OPINIA 062779

z wyników przeprowadzonych oględzin – ekspertyzy urządzeń grzewczo-kominowych

w budynku przy ul. Górnickiego 4 m 20 nr w we Wrocławiu
dotycząca urządzeń grzewczo-kominowych używanych przez: Wrocławskie Mieszkania Sp z o.o

Szkic orientacyjny:

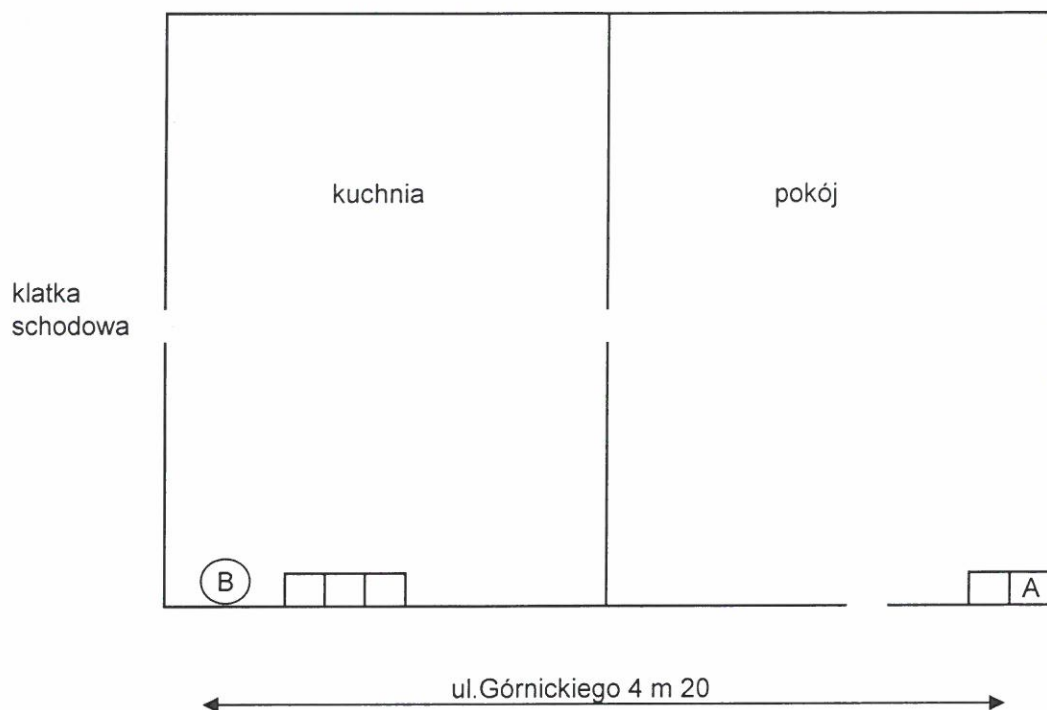
Piec kaflowy w pokoju m 20 podłączony jest przepisowo do drożnego przewodu kominowego. Piec kaflowy w pokoju m 20 jest uszkodzony. Wentylacja wywiewna w kuchni m 20 wykonana jest nieprzepisowo (wyprowadzona na strych). Wentylacje wywiewną kuchni m 20 należy wyprowadzić na przepisową wysokość ponad dach z materiału niepalnego i ocieplonego.
